# 令和4年度 第2回 首里城公園管理体制構築検討委員会

## 【資料3】公園管理センターの増築・改修

# 首里城公園管理センターの増築・改修 基本設計方針（案）

## 増築棟の配置計画（案）

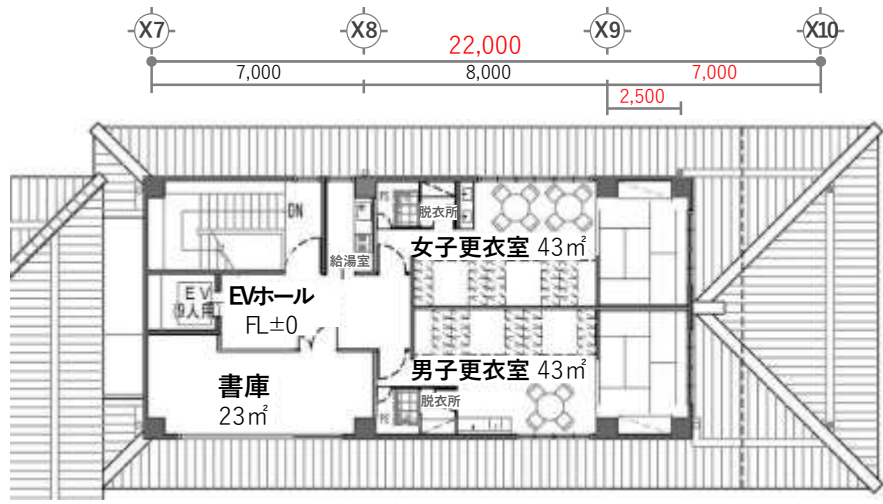
- 景観アドバイザーからの指摘事項等への対応
- ①敷地内の2ヶ所に新設樹木（福木）を追加
  - ②県道50号線側のセットバックを3.3mへ修正

2階  
平面図(案)

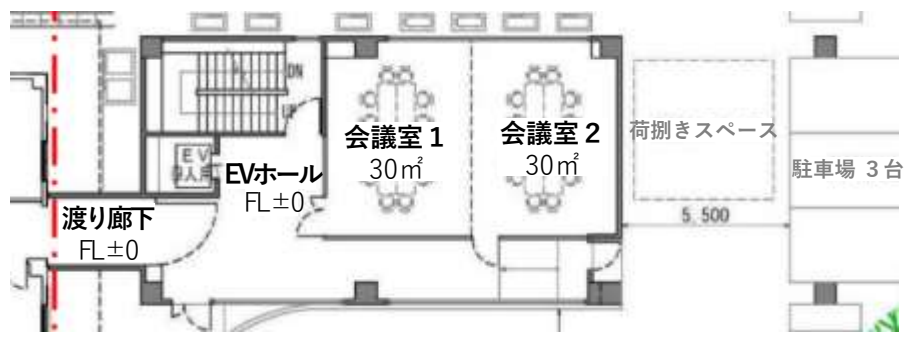
**景観アドバイザーからの指摘事項等への対応**

- ② X9-X10を8.0mから7.0mとし、県道50号線側のセットバックを3.3mへ修正
- ③ 1階の階高を4.2mから3.8mとし、階段・EV・EVホールの縮小・配置等を再検討し、2階部分をセットバック

東側立面図 No Scale

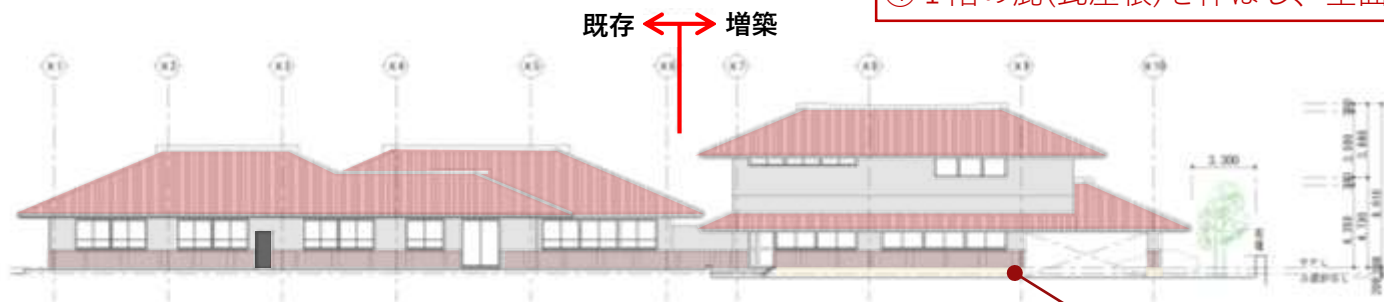
景観アドバイザーからの指摘事項等への対応  
 ④ 1階の庇(瓦屋根)を伸ばし、壁面を分節
